PROJET IMMOBILIER SITUÉ QUAI DE LA GIRONDE / AVENUE CORENTIN CARIOU A PARIS
Paris 19^{ème}

MEMOIRE EN REPONSE

suite à l'avis de la Mission Régionale d'Autorité environnementale (M.R.Ae) Ile-de-France APJIF-2024-71 en date du 02 octobre 2024

Synthèse des résultats des mesures en particules à proximité du projet (hiver 2023 : 17/11 au 15/12/2023 ; hiver 2024 : 21/10 au 18/11/2024)

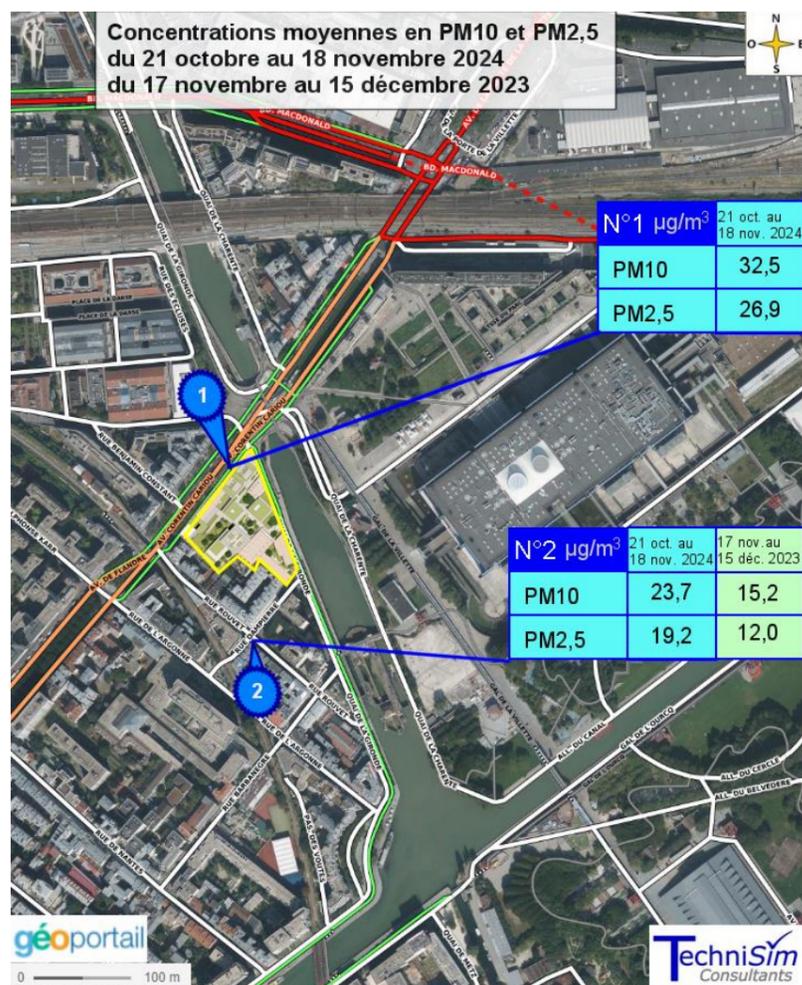
« L'Autorité environnementale recommande de réaliser une campagne complémentaire de mesures des concentrations en PM2,5 et PM10 dans la partie nord du projet sur une durée équivalente à celle retenue pour la campagne initiale. »

Le point de mesure au sud de l'emprise projet est commun aux 2 campagnes de mesure.
Les concentrations mesurées lors des 2 campagnes de mesure sont données en figure suivante.

❖ Comparaison campagnes hiver 2024 / hiver 2023

Les 2 campagnes ont été réalisées sur une saisonnalité comparable. Cependant, les conditions météorologiques lors de ces 2 campagnes diffèrent fortement : en 2024, la tendance a été de favoriser l'accumulation de la pollution atmosphérique pendant la globalité de la campagne tandis qu'en 2023 les conditions météorologiques ont alterné entre épisodes favorisant la dispersion et épisodes favorisant l'accumulation des polluants.

Plan de localisation des mesures de bruit PF1 à PF3

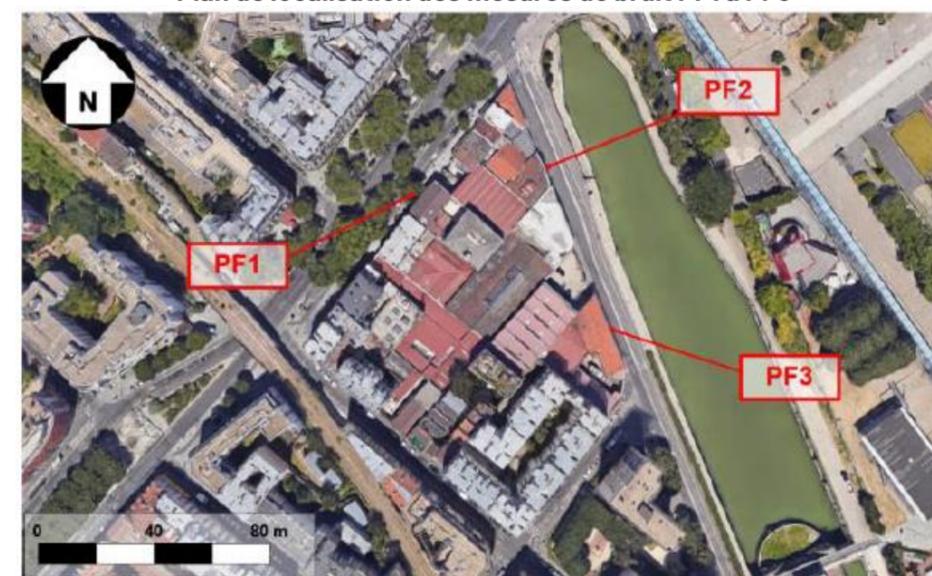
Le projet prend place en milieu urbain dense, sur un site bordé par deux voies de circulation automobile sources de bruit. Il se situe au sein des secteurs affectés par le bruit de l'avenue Corentin Cariou, très fréquentée, et du quai de la Gironde, voies en catégorie 3 au classement sonore départemental des infrastructures de transport terrestre. Pour caractériser l'environnement sonore du projet, une étude acoustique a été réalisée (datée de juillet 2024) et jointe au dossier. Dans ce cadre, une campagne de mesures de 24 h a été menée entre le 28 et le 29 novembre 2023, au niveau de trois points de mesures. Une telle durée n'est pas représentative : il conviendrait de l'étendre à une période d'au moins sept jours.

Des mesures supplémentaires d'une semaine ont été réalisées en octobre 2024. Les points de mesure ont été localisés à des emplacements proches de ceux de la précédente campagne de mesures de 2023, au droit des façades exposées aux axes routiers du projet. Des comptages de trafics routiers ont également été réalisés simultanément aux mesures. Ci-dessous, un plan de repérage des emplacements des points de mesure.

Les niveaux mesurés sur l'ensemble de la semaine sont homogènes, peu d'écart sont relevés entre les jours ouvrés et les jours de weekend, la fréquentation routière des voies est constante.

Les niveaux relevés lors de cette seconde campagne sont relativement proches de ceux mesurés en 2023. On relève moins de 2 dB d'écart entre les deux campagnes, sur l'ensemble de la période de mesure. La mesure de 24h a été réalisée du mardi au mercredi, l'écart entre ces journées et celles de la campagne de mesure d'une semaine est constant à 2 dB.
